dotyczy: Zapytanie ofertowe TIEW/217/2021 - „Termomodernizacja Budynku Administracyjno-Biurowego 8A Ulica Frezerów 13 w Lublinie”.

W dniu 15.03.2021 Zamawiający otrzymał następujące zapytanie:

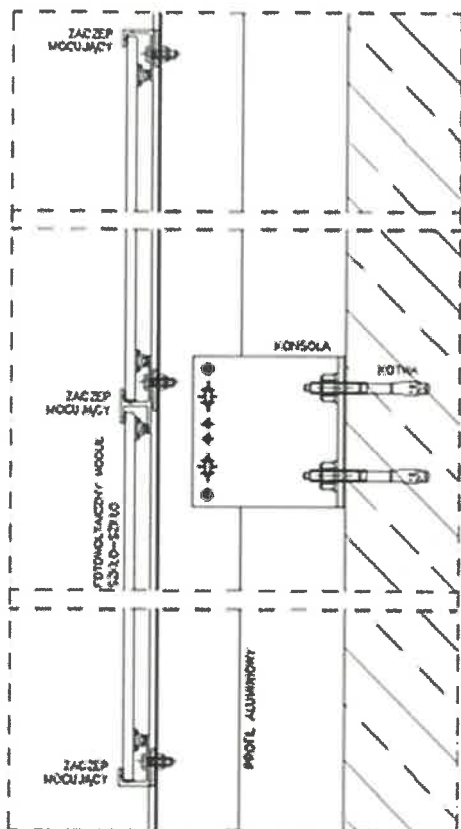
- w projekcie opisano specyficzne rozwiązanie wykonania nadruku na frontowej szybie modułu, żaden producent tego nie wykonuje z uwagi na możliwość uszkodzenia ogniw – czy kolorystyka ma być wykonana i czy na pewno na przedniej szybie, jakie technologie tworzenia kolorystyki są dopuszczane?

- w projekcie wymaga się zastosowania folii PVB, natomiast jest wielu dostawców, którzy mają w ofercie moduły wykonane przy użyciu folii EVA lub folii organicznych. Czy można zastosować moduły z inną folią laminacyjną, które mają dopuszczenia na rynek europejski?

- w projekcie PV wpisano, że szyby modułów elewacyjnych mają mieć grubość 8mm, czy można zastosować cieńsze np. o grubości 3,2mm?

Zamawiający dopuszcza równoważne technologie wykonania laminacji oraz kolorystyki modułów, pod warunkiem, że nie będą one prowadzić do osłabienia wydajności modułów fotowoltaicznych oraz do ich uszkodzenia, a także będą potwierdzone gwarancją producenta modułów fotowoltaicznych. Prawidłowy sposób wykonania kolorystyki przedstawiono na rysunkach branży architektonicznej (warstwy kolorystyczne od tyłu ogniw fotowoltaicznych). Elewacyjne moduły fotowoltaiczne należy wykonać jako bezpieczna szyba w postaci dwóch zalaminowanych szyb o grubości minimum 4mm, natomiast moduły dachowe wykonane jako standardowe moduły fotowoltaiczne z jedną szybą o grubości minimum 3,2mm.

Przekrój mocowania dla konsoli aluminiowej

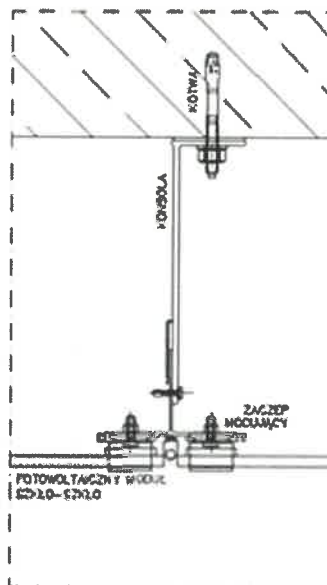
7. W projekcie PV opisano bardzo specyficzną konstrukcję do mocowania modułów elewacyjnych. Po rozeznaniu rynku okazuje się, że jest wiele systemów do mocowania elewacyjnego fotowoltaiki, ale bez klejenia paneli fotowoltaicznych do aluminiowych profili. Żaden producent modułów PV nie chce dać gwarancji na swoje moduły PV po ich przyklejeniu do aluminiowego profilu. Prosimy zatem o dopuszczenie konstrukcji dla modułów elewacyjnych z uchwytami mechanicznymi, które są powszechne i dopuszczone na rynku polskim.

Dopuszcza się wykonanie konstrukcji fasady wentylowanej w technologii równoważnej do przedstawionej w projekcie, spełniającej wymagania przepisów obowiązujących w Polsce o ile nie będzie naruszona struktura modułów fotowoltaicznych (poniżej przedstawiono równoważny sposób mocowania w stosunku do przedstawionego w dokumentacji projektowej). W celu zapewnienia bezpieczeństwa użytkownika konstrukcja ma posiadać Krajową Deklarację Właściwości Użytkowych, Krajową Ocena Techniczną, Opinię Techniczną potwierdzające kategorię korozyjności C3 dla stosowanych elementów aluminiowych konstrukcji, wydanych na podstawie badań przeprowadzonych przez jednostki akredytowane.
